改善箇所説明図

R1200GS

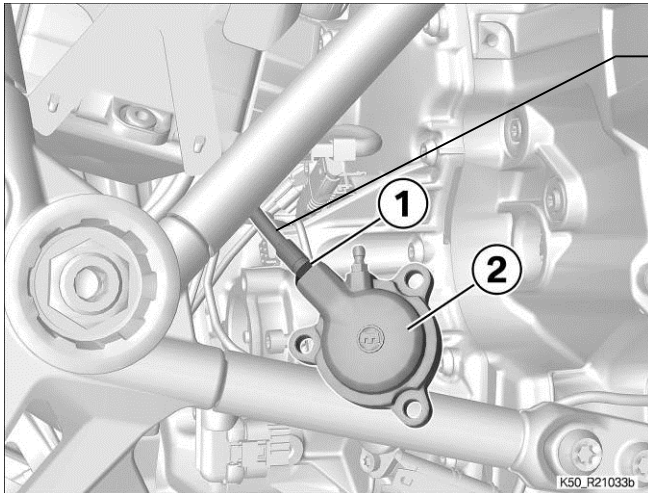
基準不適合発生箇所

クラッチスレーブシリンダーにおいて、クラッチパイプとの接合部の加工が不適切なため、接合部の表面が粗いものがある。そのため、クラッチパイプを接合すると、当該パイプの先端に取り付けられているリングが損傷してシール性が損なわれ、接合部よりクラッチオイルが漏れ、最悪の場合、クラッチが作動しなくなり、走行不能となるおそれがある。

全車両、クラッチスレーブシリンダーおよびクラッチパイプのOリングを良品と交換する。

クラッチスレーブシリンダーに白ペイントマークを付ける(図示とおりに)
